Mission régionale d'autorité environnementale

**Avis de la mission régionale
d'autorité environnementale
Hauts-de-France
sur le projet de parc éolien
de la société « parc éolien du camp Thibault »
sur la commune d'Essertaux (80)**

n°MRAe 2021-5127

Localisation de présentation du projet (source : note de présentation non technique page 24)

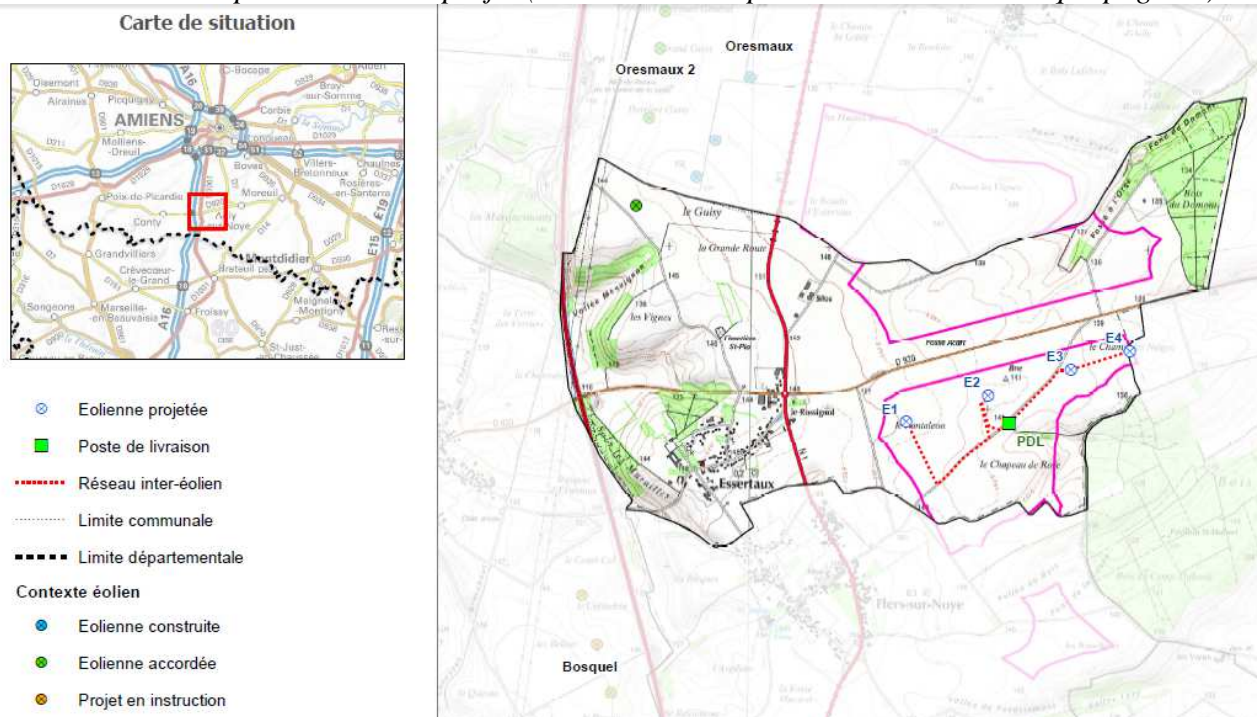
L'avis est rendu sur un projet de quatre éoliennes d'une hauteur maximale de 149,5 m et de garde au sol d'au moins 19 m, localisées comme indiqué ci-dessous.

Carte d'implantation des parcs éoliens autour du projet (source : page 41 de l'étude d'impact)

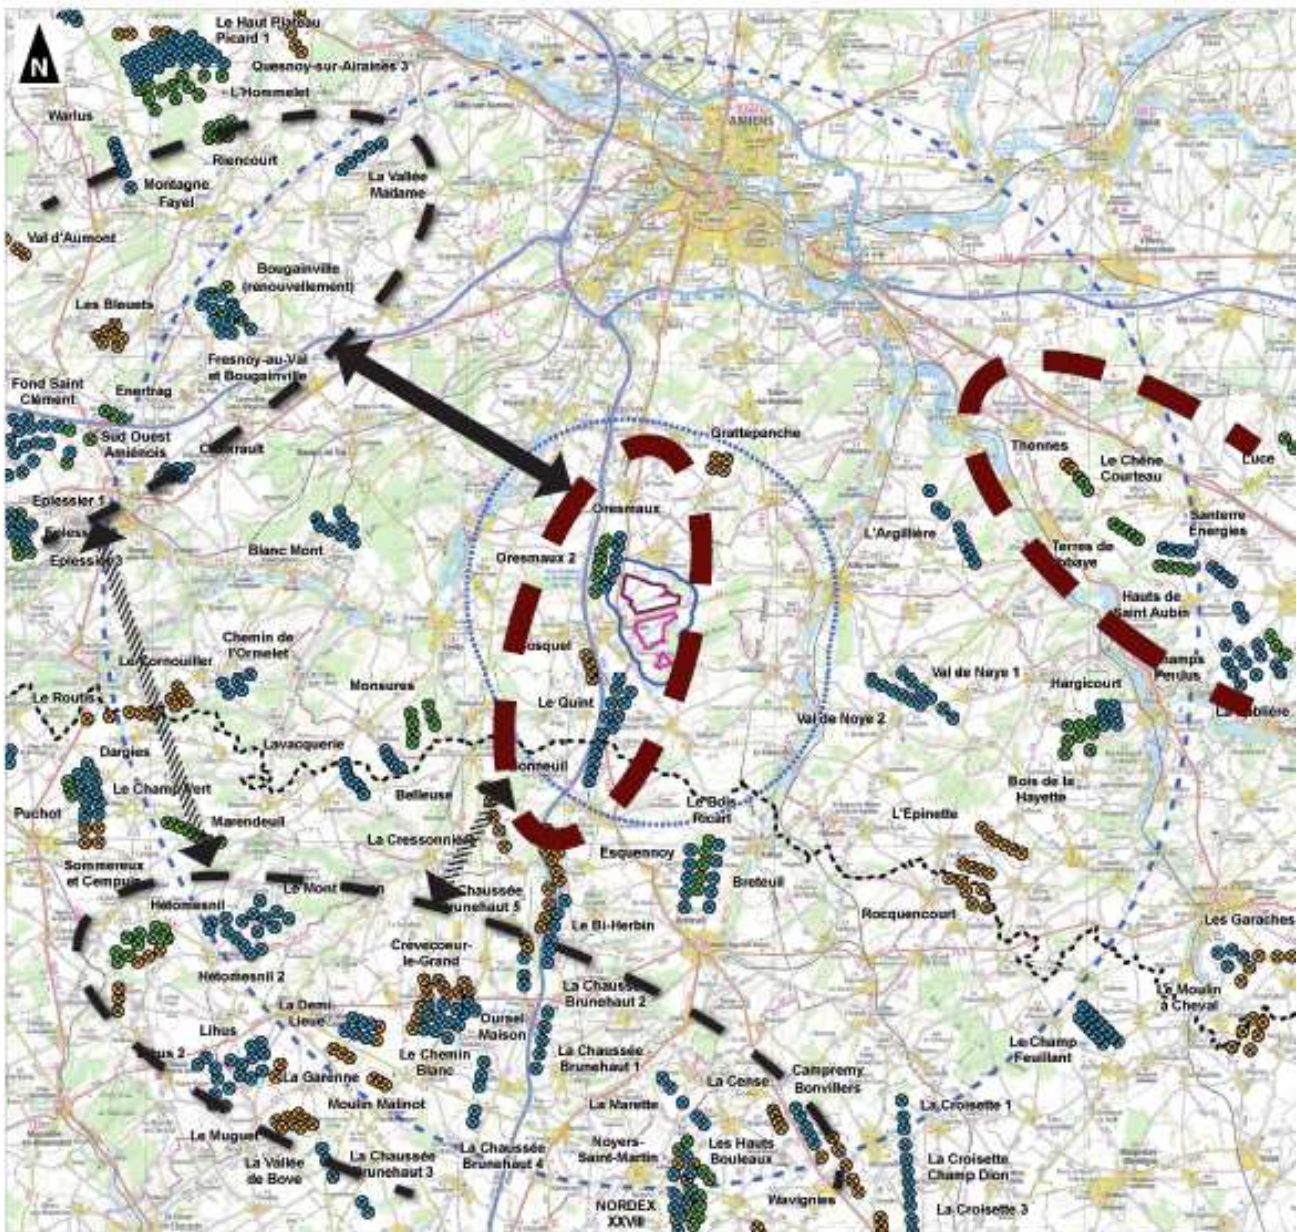
Le projet est localisé dans un contexte éolien très marqué, détaillé sous forme de liste en page 39 de l'étude d'impact. Cette liste est datée du 5 février 2020 alors que le dossier est daté de novembre 2020. Elle aurait mérité d'être actualisée.

La carte ci-dessous fait apparaître le contexte dans un rayon de 20 km autour du projet, sans que soit mentionné le nombre de parcs et le nombre total d'éoliennes correspondant pour chaque parc en fonctionnement, autorisées et en cours d'instruction.

L'autorité environnementale recommande d'actualiser le contexte éolien et de préciser le nombre de parcs éoliens, et leur nombre d'éoliennes, ainsi que leurs distances au projet.
